## SISTEMA INTEGRATO DEI PERCORSI CICLABILI DELL'ARNO E DEL SENTIERO DELLA BONIFICA - TRATTO FIUME ARNO CASENTINO 2° STRALCIO - LOTTO 2 - INTERVENTI DI 1° FASE

### PERIZIA SUPPLETIVA E DI VARIANTE n. 1

### VARIANTI PRESSO IL COMUNE DI SUBBIANO

RELAZIONE TECNICA

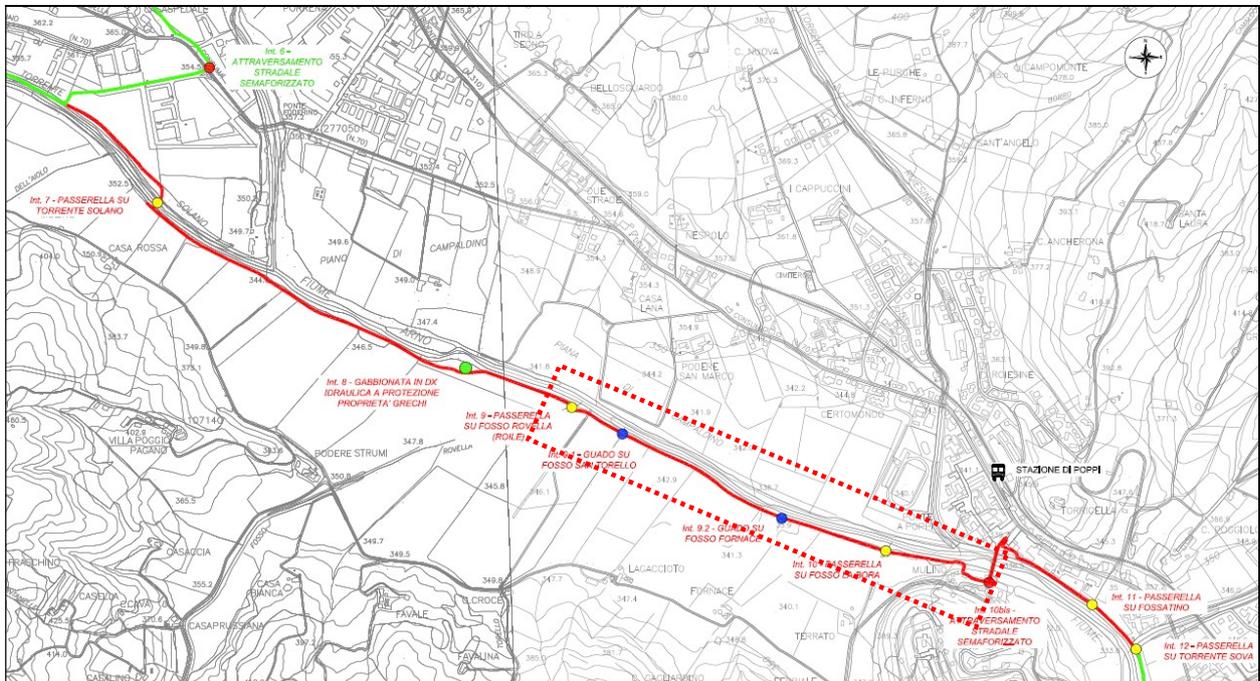
Successivamente all'appalto dei Lavori, su richiesta del Comune di Castel Focognano, veniva stralciato il tratto 3.b, per uno sviluppo di m 3.250, in parte su sede asfaltata esistente (m 1.500), in parte mediante realizzazione di nuovo tracciato ciclabile (m 1.750):

Tale tratto, in accordo tra Stazione Appaltante ed Impresa Esecutrice, veniva sostituito da parte del tratto:

– **Tratto a: in Comune di Poppi tra il torrente Solano, in sinistra idraulica, e l'Arno in corrispondenza del tratto terminale delle opere di 1° Lotto.**

La parte del tratto a oggetto di Perizia Suppletiva e di Variante si sviluppa dalla passerella 2 sul Fosso Rovella (Roile) all'attraversamento semaforizzato (escluso dalle opere di Perizia) in corrispondenza della Strada Provinciale n. 65 "di Poppi", per uno sviluppo complessivo di m 1.440 di pista di nuova realizzazione.

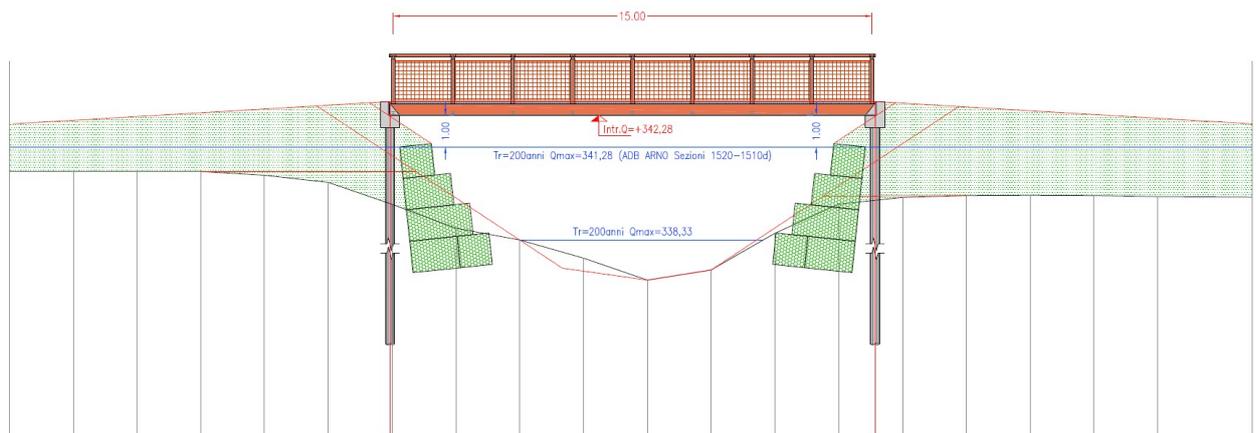
A seguito dello stralcio delle opere del tratto 3.b, risultava stralciata anche la passerella sul Torrente Soliggine :

- INTERVENTO 20.1: Passerella 8 su Torrente Soliggine di luce pari a m 15,00;

Tale manufatto, in accordo tra Stazione Appaltante ed Impresa Esecutrice, veniva sostituito dalla passerella sul Fosso la Bora, di pari dimensioni:

- INTERVENTO 10: Passerella 3 su Fosso la Bora di luce pari a m 15,00;

Trattasi di una struttura costituita da n. 2 travi longitudinali HEB360 portanti su semplice appoggio, ad interasse m 2,70, luce netta tra gli appoggi m 15,00, collegate da traversi in profili HEA120, controventate.

Come nel caso precedente, il mantenimento del franco minimo sulla quota di massima piena per un tempo di ritorno di 200 anni richiede la realizzazione di rilevati di approccio per un'altezza fuori terra di almeno 2,00 metri dal piano campagna.

### 2.3.1 – Interventi 20.2 – 20.3 – 20.4 - 30: Attraversamenti minori

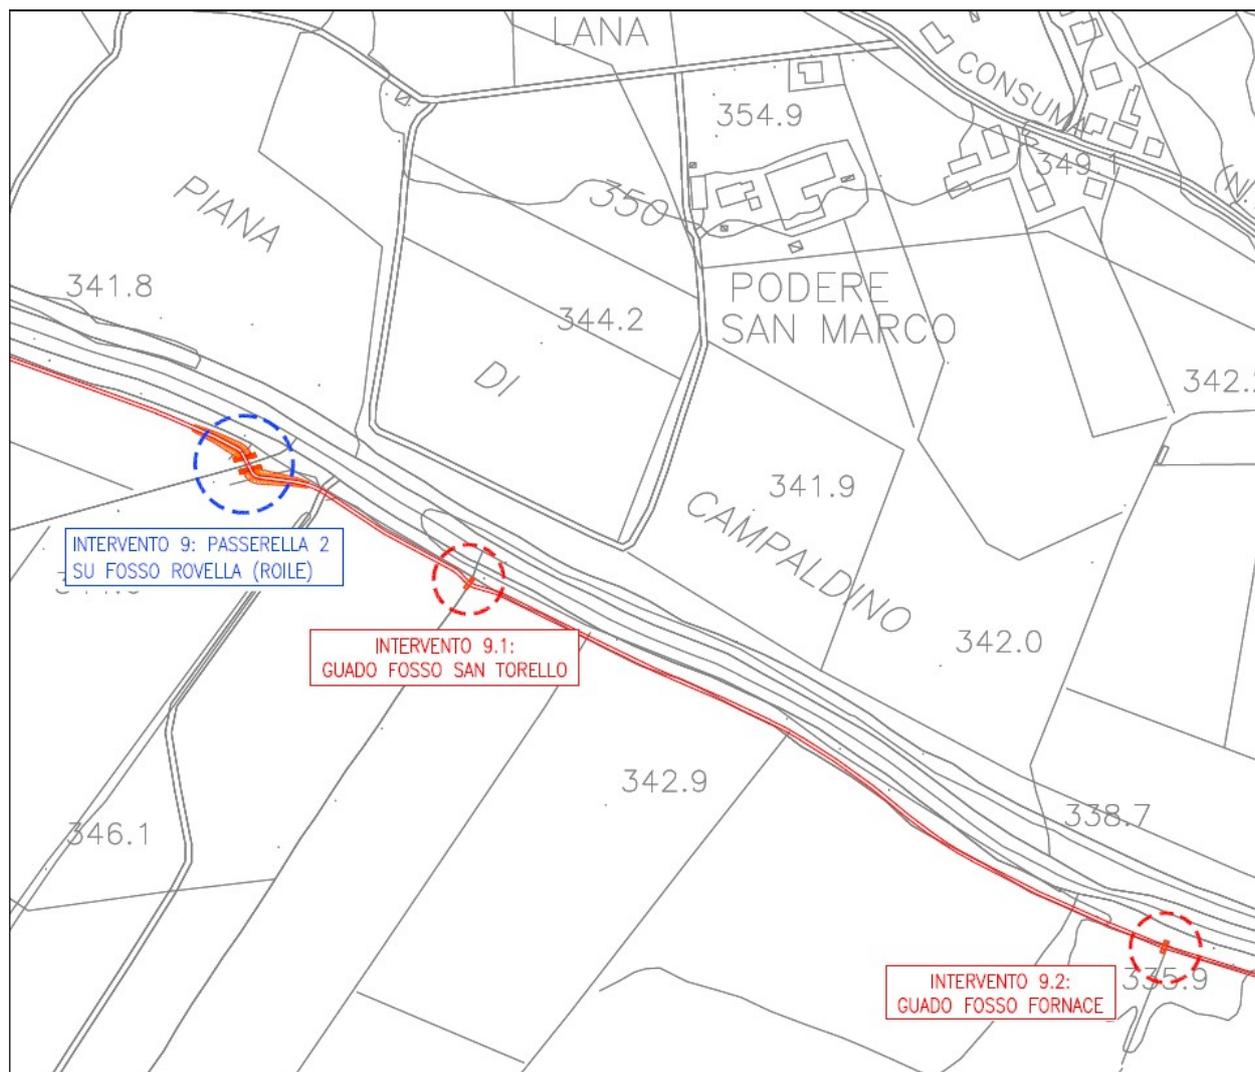
A seguito dello stralcio delle opere del tratto 3.b, risultavano stralciati anche gli attraversamenti idraulici minori:

- INTERVENTO 20.2: guado Fosso Ristagno, con scatolare 200 x 100;
- INTERVENTO 20.3: guado Fosso di Mezzo, con scatolare 200 x 100;
- INTERVENTO 20.4: guado Fosso Casa Cardine, con scatolare 160 x 100;

Tali interventi, in accordo tra Stazione Appaltante ed Impresa Esecutrice, venivano sostituiti dagli attraversamenti idraulici minori ricadente all'interno del tratto a in Comune di Poppi compreso tra le opere di Perizia:

- INTERVENTO 9.1: guado Fosso San Torello, con scatolare 200 x 200;
- INTERVENTO 9.2: guado Fosso Fornace, con scatolare 160 x 100;

*Attraversamento semaforizzato ingresso Riserva Ponte a Buriano e Penna*

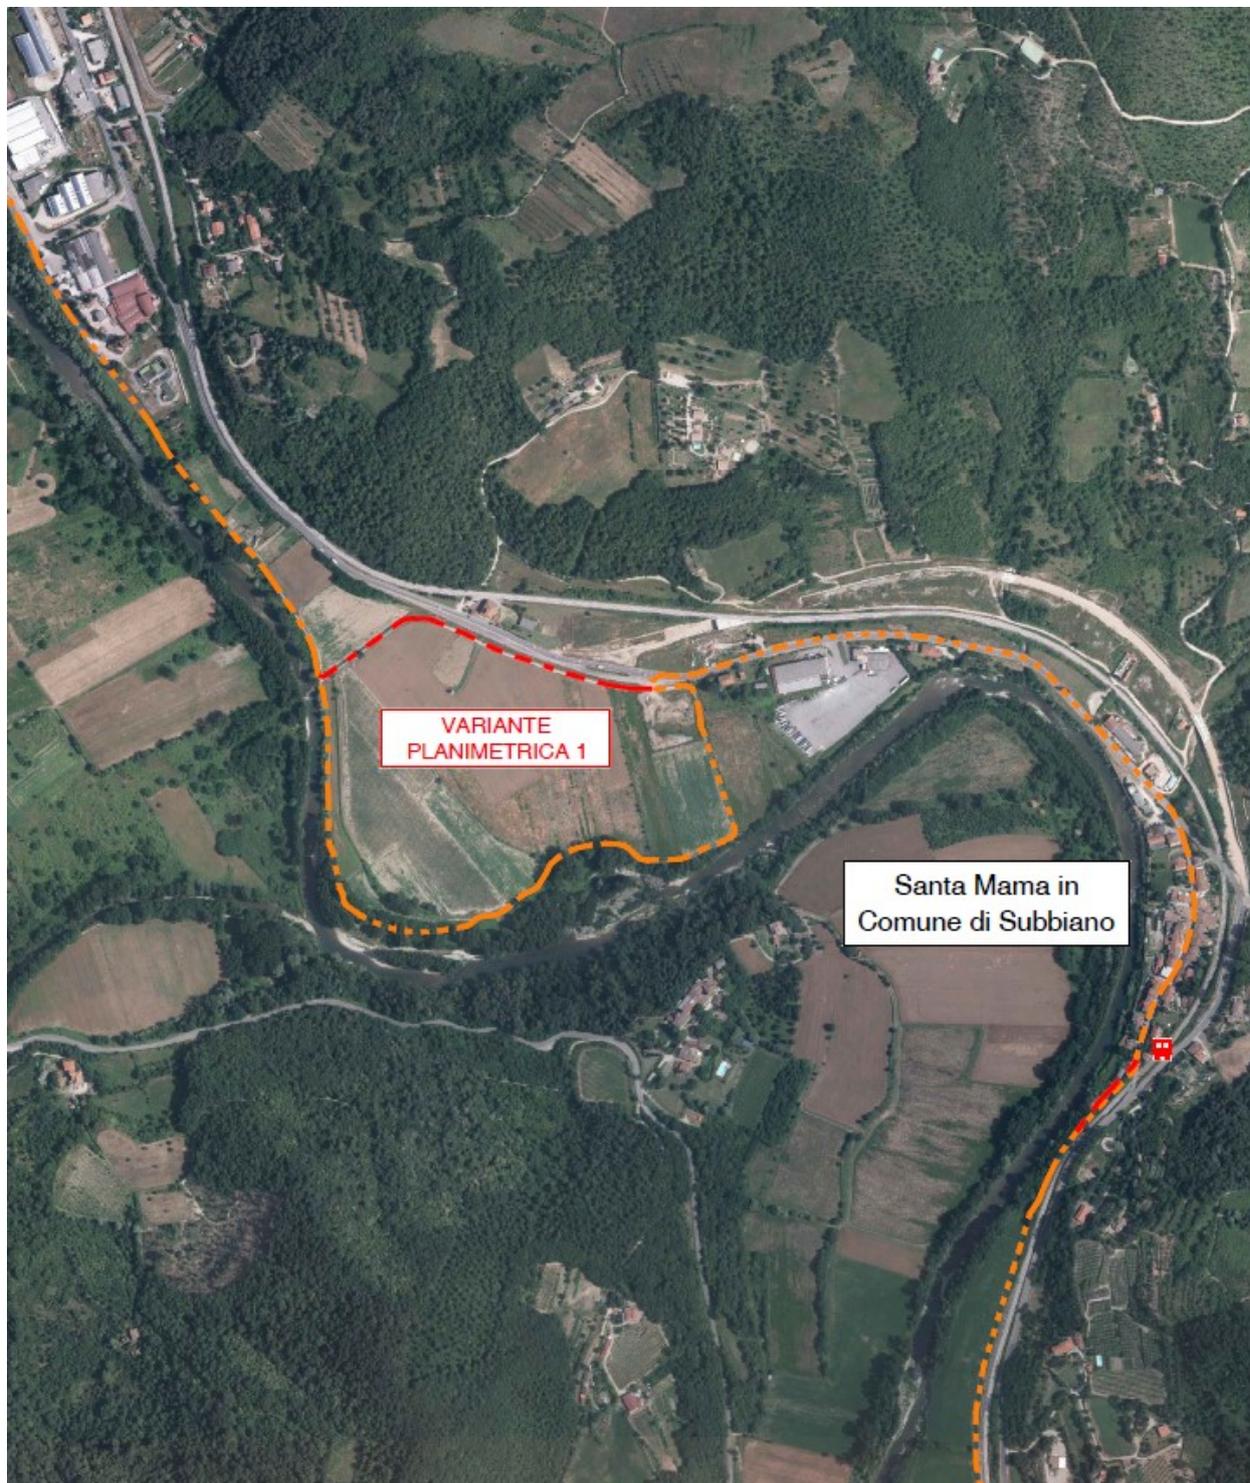
A seguito dello stralcio delle opere del tratto 3.b, risultava stralciato anche l'attraversamento stradale semaforizzato a Rassina:

- INTERVENTO 20: Attraversamento stradale semaforizzato a Rassina;

Tale manufatto, in accordo tra Stazione Appaltante ed Impresa Esecutrice, veniva sostituito dall'attraversamento stradale semaforizzato presso l'ingresso della Riserva di Ponte a Buriano e Penna:

- INTERVENTO 31: Attraversamento stradale semaforizzato presso ingresso Riserva Ponte a Buriano e Penna;

*Dettaglio variante planimetrica*

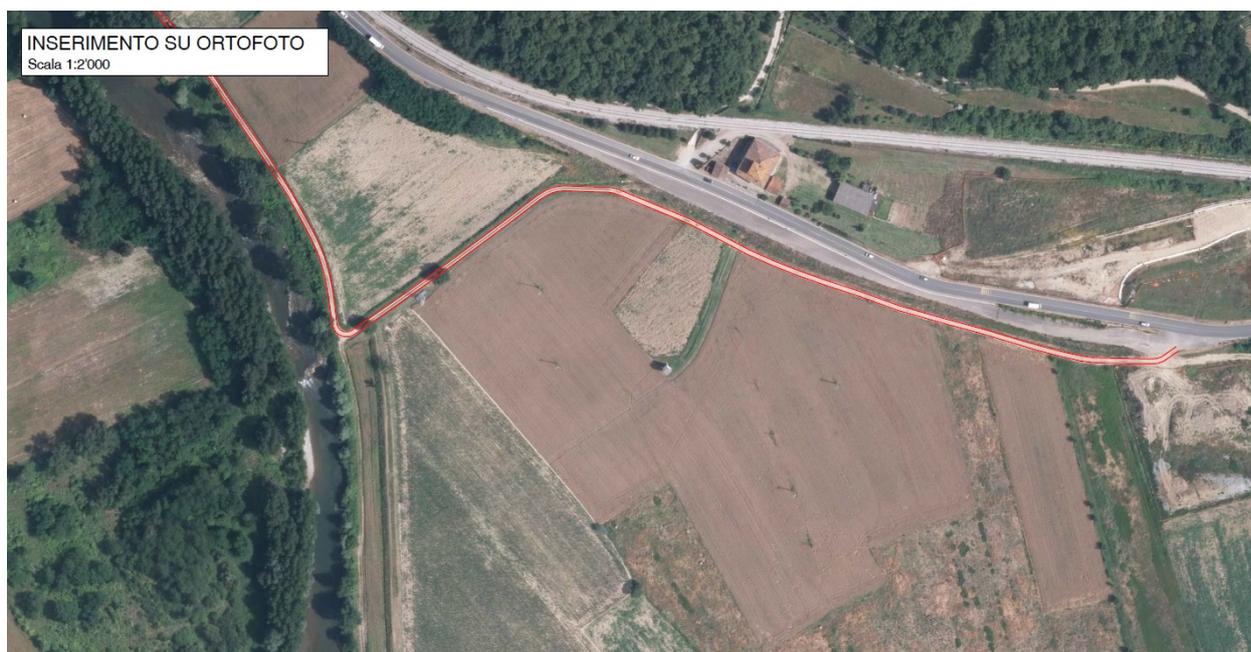
L'intervento di Perizia prevede una prima variante puramente planimetrica immediatamente a monte del centro abitato di Santa Mama, passando attraverso una carrareccia già esistente in luogo di un più ampio percorso senza capezzagne.

*Ripetitore sul sedime della pista*

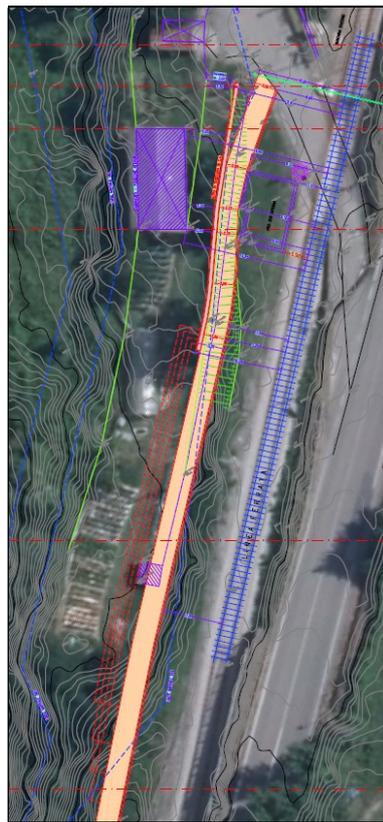
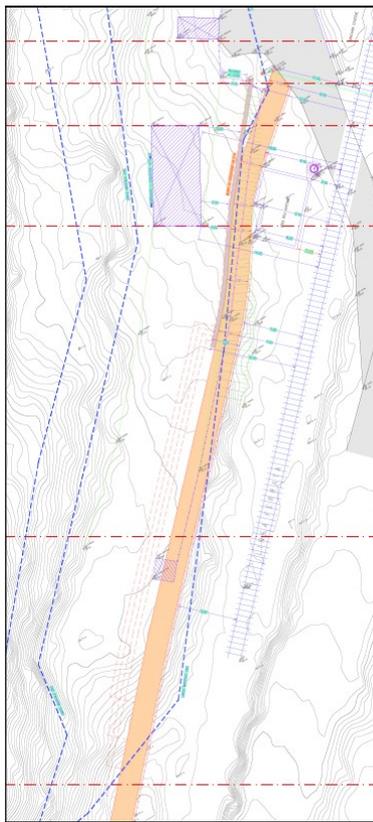
All'interno della particella Foglio 4 Mappale 282 in Comune in Subbiano, l'Ente Gestore della linea ferroviaria concedeva la realizzazione di un ripetitore telefonico all'interno del sedime previsto per il passaggio della pista ciclabile.

La realizzazione di tale manufatto comportava uno spostamento del tracciato all'interno della particella, dovendo tuttavia mantenere una certa distanza da una tettoia di ricovero mezzi esistente all'interno del lotto. Per permettere l'accesso a tale manufatto, si doveva mantenere una distanza di almeno 3 metri dallo spigolo, ragione per cui, al fine della limitazione degli ingombri, si valutava di sostituire la prevista gabbionata con un muro di sostegno di adeguate dimensioni.
